Odpowiedzi na pytania i wnioski Wykonawców 5

Zamawiający informuje, że w postępowaniu nr referencyjny: **2/DA/ZP/P/2020** pod nazwą: „**Modernizacja Lubuskiego Teatru w Zielonej Górze**”, wpłynęły pytania i wnioski o wyjaśnienie treści specyfikacji istotnych warunków zamówienia.

ODPOWIEDZI NA PYTANIA/WNIOSKI WYKONAWCÓW

Rodzaje ekranów dachowych

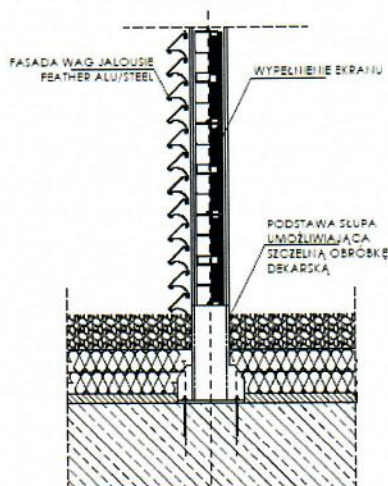
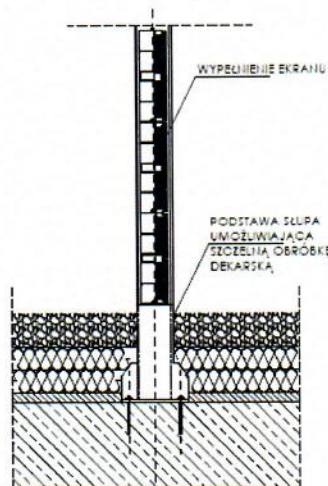
Na rysunku AW-08 - przekrój E-E są ekrany akustyczne na dachu. Prosimy o informację czy wchodzi one w zakres przetargu oraz udostępnienie rysunku dachu z informacją z jakiego są materiału i jaki obszar dachu wydzielają.

Odpowiedź: Zaprojektowano ekrany akustyczne systemowe, na systemowych słupkach i systemowych podstawach systemowych. Dopuszcza się różne materiały wykończeniowe PCV, ALUMINIUM czy STAL. Panele bez żaluzji. Minimalna izolacyjność akustyczna R_w 25 dB. Panele mają izolować hałas emitowany przez agregaty. Założono, że będzie konieczne do ułożenia 47 mb

z dwiema furtkami w osiach od D do F. Dopuszcza się rezygnację lub zmniejszenie obszaru izolowanego jeżeli zamontowane urządzenia na dachu nie będą słyszalne zarówno w nowoprojektowanej części jak i istniejącej części teatru. Poniżej przykładowy rysunek systemowy. Wystarczający będzie bez żaluzji.

Rodzaje ekranów dachowych

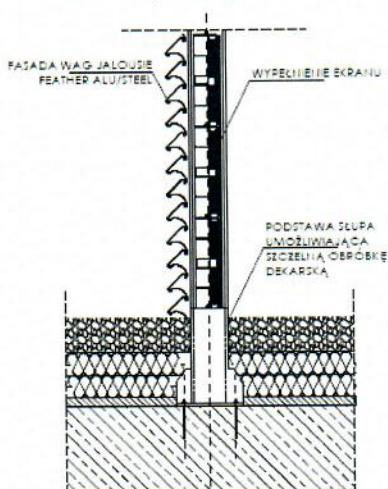
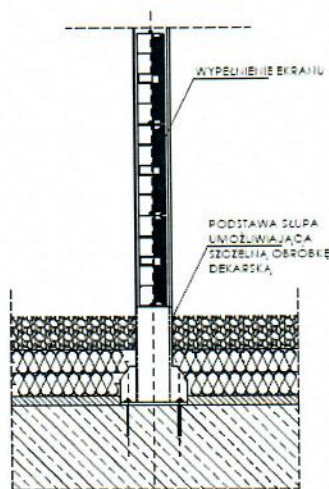
Projekt wykonawczy przewiduje zamontowanie na dachu ekranów akustycznych. Proszę o informację o miejscach wbudowania tych elementów, podanie ich wymiarów oraz parametrów technicznych, na bazie których będziemy mogli je wycenić. Czy dostawa i montaż ekranów akustycznych wchodzi zakres rzeczowego postępowania przetargowego?

Odpowiedź: Zaprojektowano ekrany akustyczne systemowe, na systemowych słupkach i systemowych podstawach systemowych. Dopuszcza się różne materiały wykończeniowe PCV, ALUMINIUM czy STAL. Panele bez żaluzji. Minimalna izolacyjność akustyczna R_w 25 dB. Panele mają izolować hałas emitowany przez agregaty. Założono, że będzie konieczne do ułożenia 47 mb z dwiema furtkami w osiach D i F oraz wzdłuż atytek w tych osiach. Dopuszcza się rezygnację lub zmniejszenie obszaru izolowanego jeżeli zamontowane urządzenia na dachu nie będą słyszalne zarówno w nowoprojektowanej części jak i istniejącej części teatru. Poniżej przykładowy rysunek systemowy, Wystarczający będzie bez żaluzji. Wysokość podana na przekroju.
